HET COLLEGE VAN BURGEMEESTER EN WETHOUDERS DER GEMEENTE LEEUWARDEN;

dat hiertoe het "Wijzigingsplan Leeuwarden - Lân fan Taal" is opgesteld;

Reactie- en antwoordnota ontwerpwijzigingsplan Leeuwarden - Lân fan Taal

Bezonningsstudie

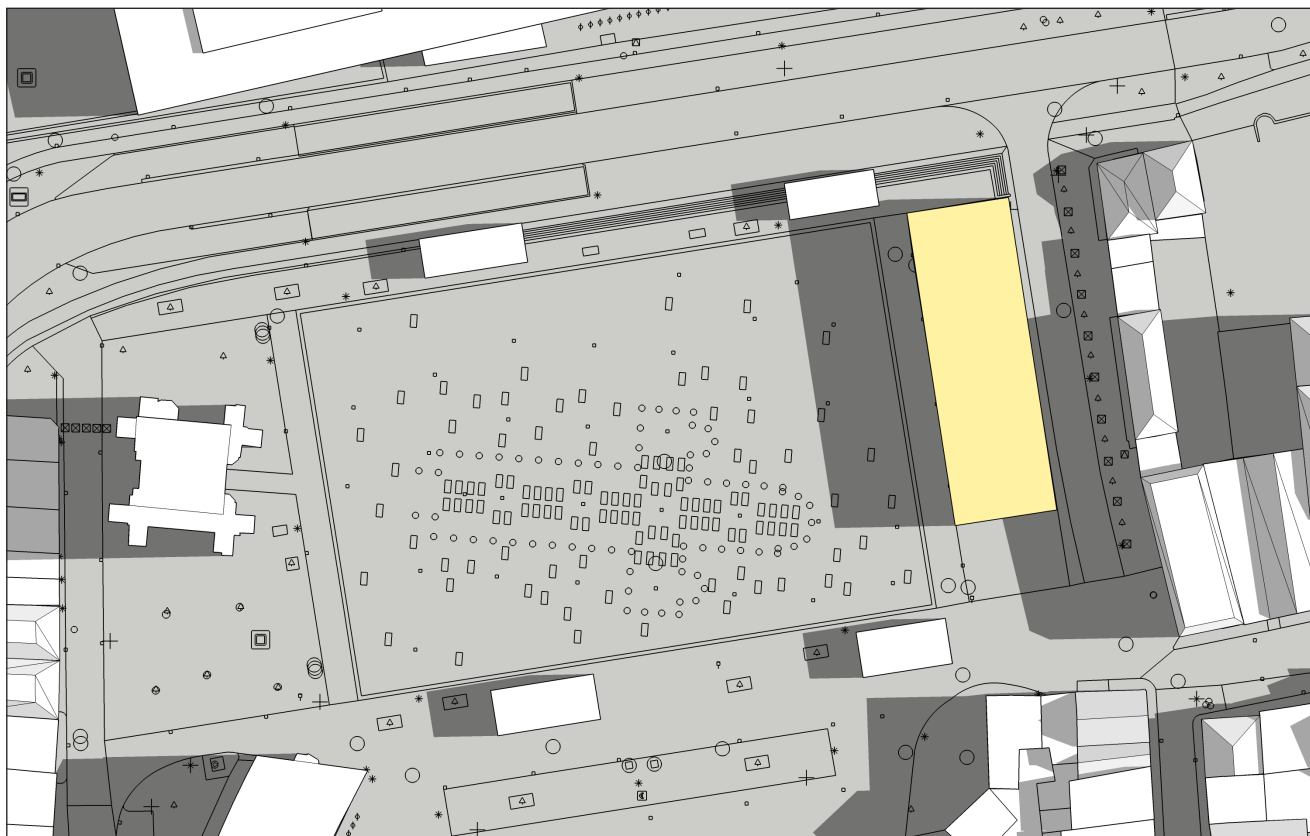
zicht vanaf de openbare ruimte (Groeneweg en Oldehoofsterkerkhof) op de betreffende panden geheel ontnomen, komen de panden te liggen aan een relatief smalle passage en worden de panden gedurende uren per dag van de (directe) toetreding van zonlicht verstoken.

De breedte van het Heer Ivostraatje is ongeveer 11 meter tussen de gevels. Deze maat komt veel voor in de binnenstad. De Grote Kerkstraat heeft ongeveer dezelfde breedte. De Kleine Kerkstraat is smaller en is ongeveer 7 meter breed. De schaduwen die het gebouw op de omgeving werpt is vergelijkbaar met andere straten in de binnenstad. Hiervoor verwijzen wij u naar de Bezonningsstudie. Hieruit kan de conclusie worden getrokken dat slechts een beperkt aantal zonuren in het jaar de schaduw van het gebouw een directe invloed op de tegenovergelegen panden heeft. Op grond hiervan zijn wij van mening dat dat er geen sprake is van een onevenredige aantasting van de toetreding van zonlicht voor betreffende panden.

*In de afbeelding is op de voorgrond de Kleine Kerkstraat te zien met in het verlengde het Heer Ivostraat-
je. Het blok met de gele bovenkant geeft het maximum volume aan van het gebouw dat in het bouwvlak
gebouwd kan worden. Dit volume is 40 meter lang, 13 meter breed en 9 meter hoog. Het schaduwmoment
in deze afbeelding is 18 augustus 16:00.*
